TITEL		ECHO MASTER PLUS CLASSIC		SADELTA	
NOMBRE - ECHO 1, SCH		PLANO		Sheet:	
1		ECHO MASTER PLUS CLASSIC		1 of 2	
				Rev. 1	
				Date: 28-12-93

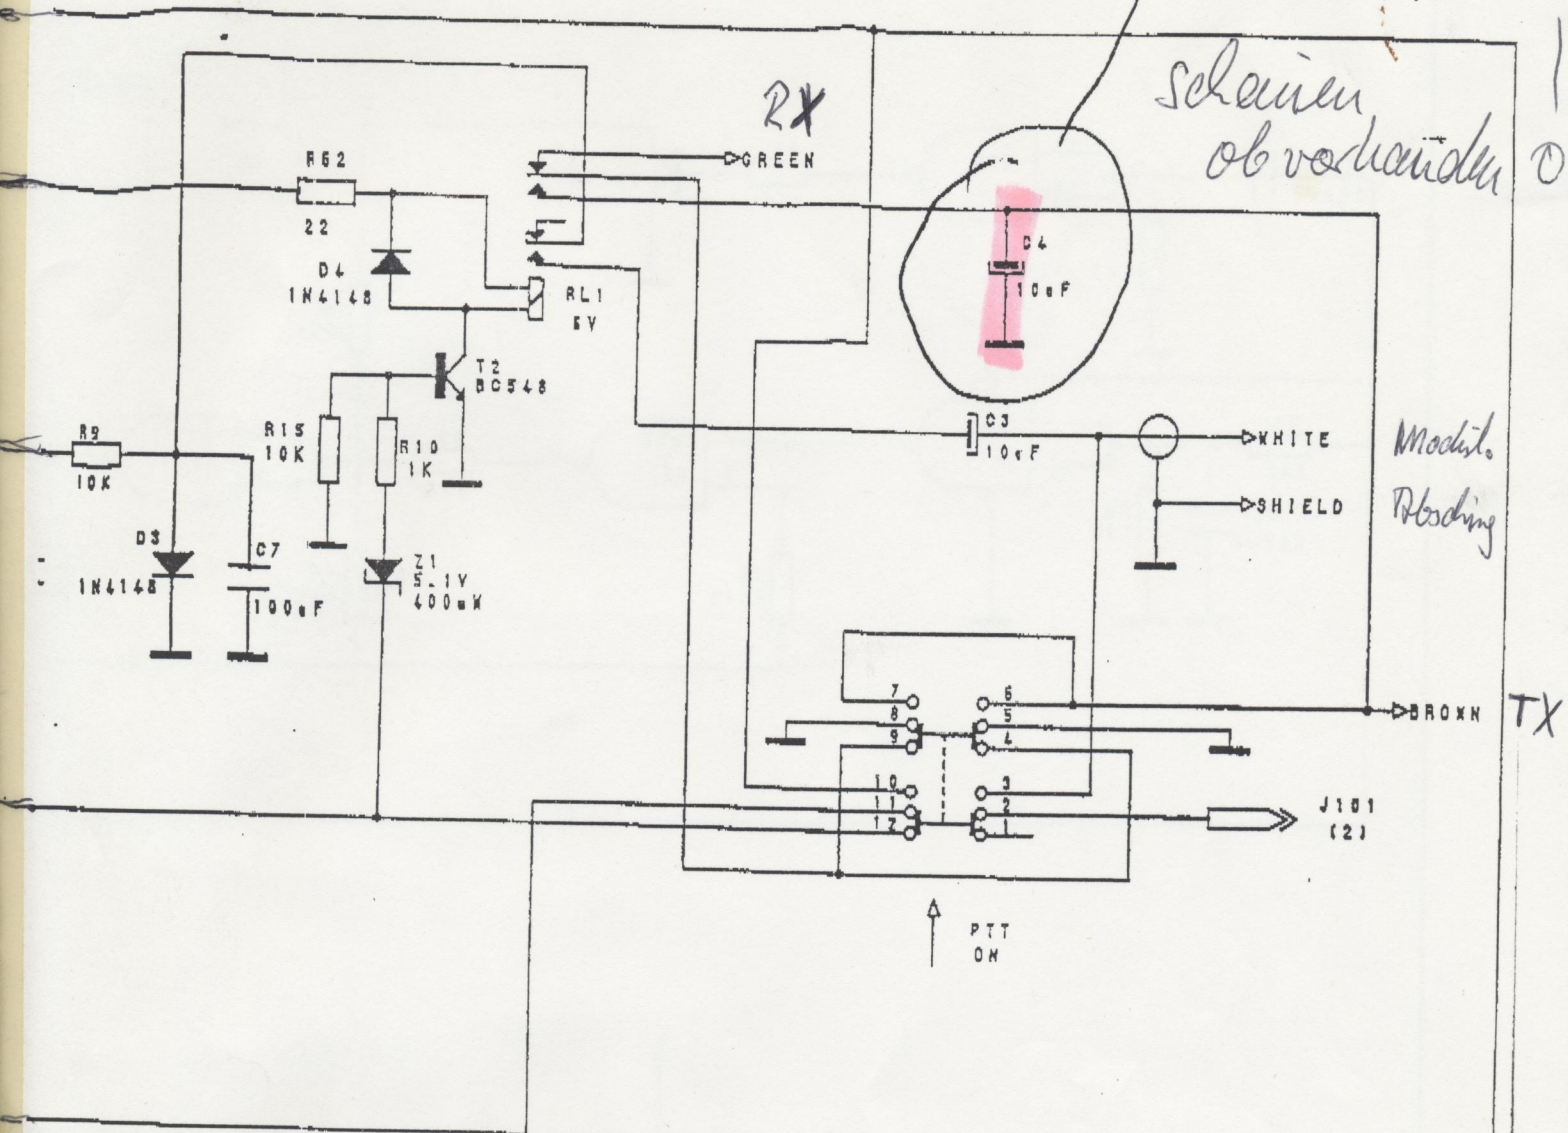
Beep keine bei Fremd Spannung

im Funkgerät +12V angeschlossen
nur mit Batterie 9V Block.

Beseitigt
mit 10uF Kondensator
Parallel mit Z-Diode
9,1V. (Z2)

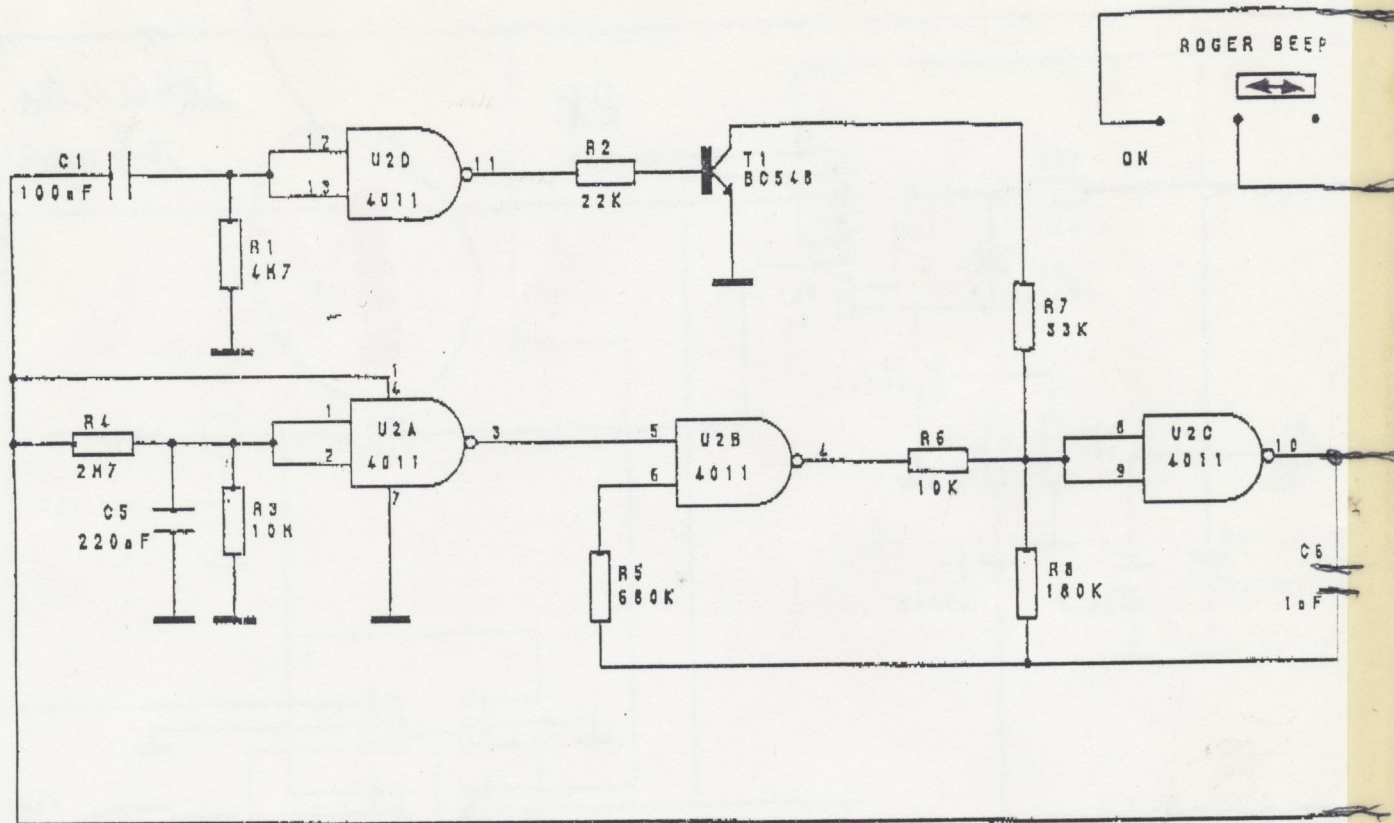
Proble
Roger =
Funktion
So wie auch
Funktioniert
